PD-2.2

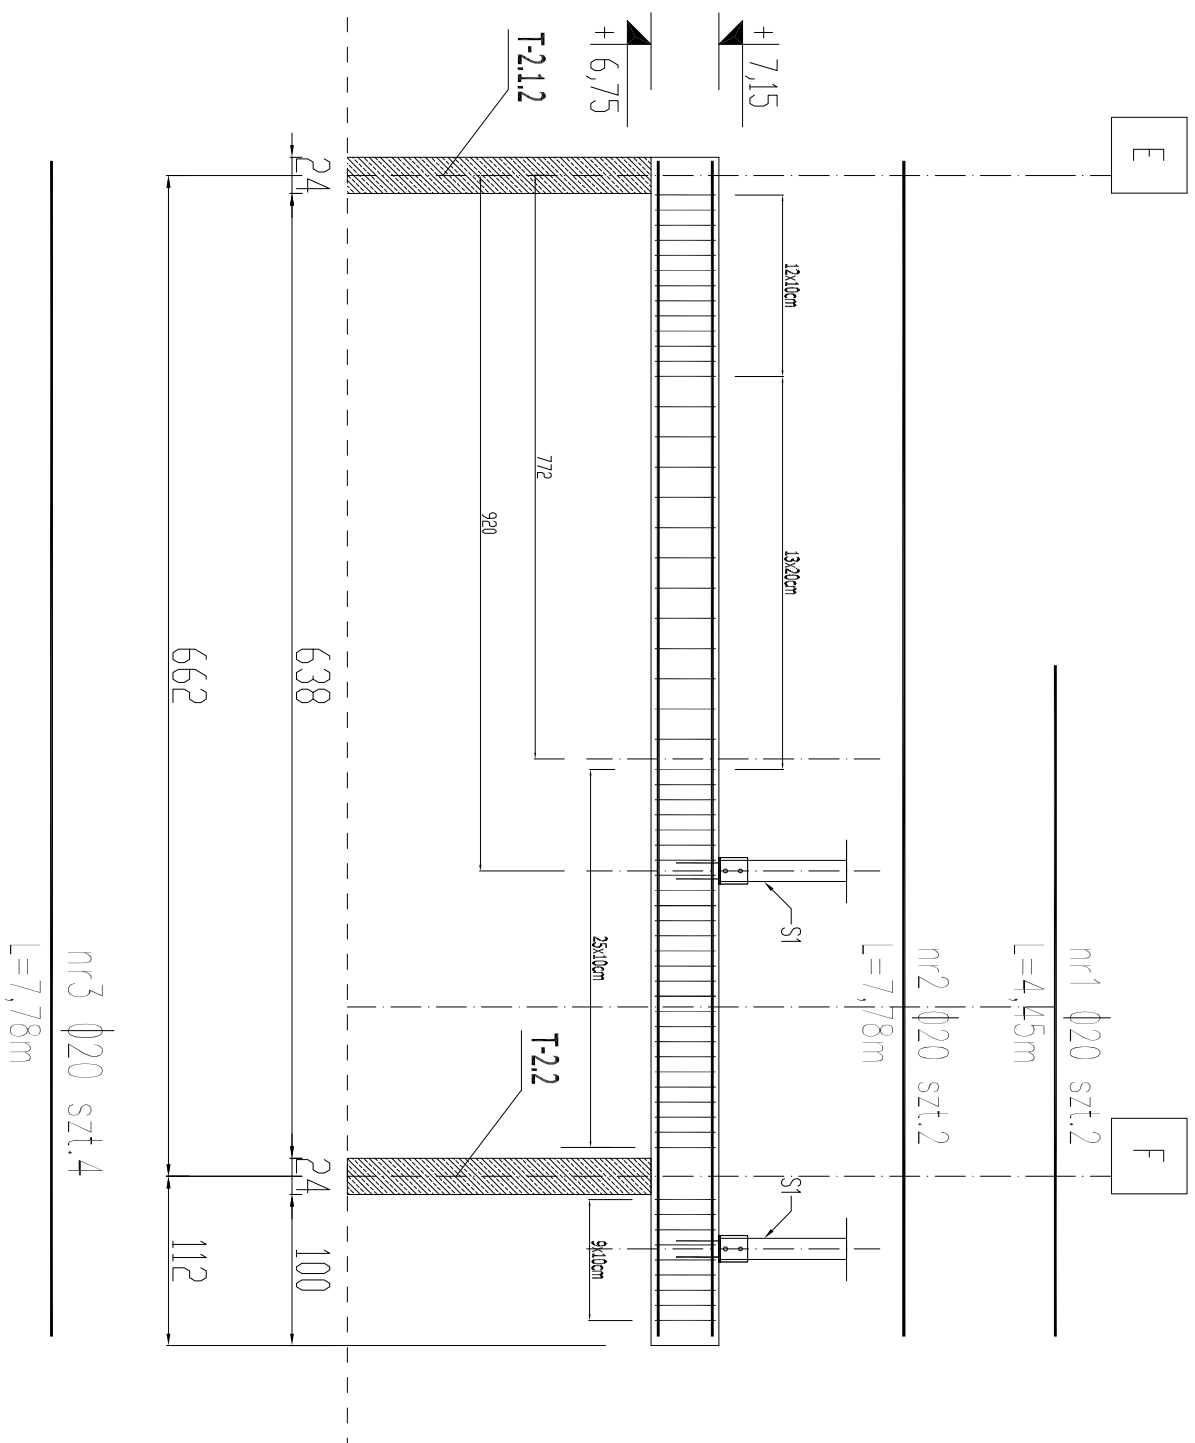
Należy potwierdzić pisemnie przed deformowaniem
wbudowane stali
zgodnie z parametrami zawartymi
w projekcie - stal klasy AIII N 500/550 (kierownik budowy)
Potwierdzenie poprzez wpis do dziennika budowy.
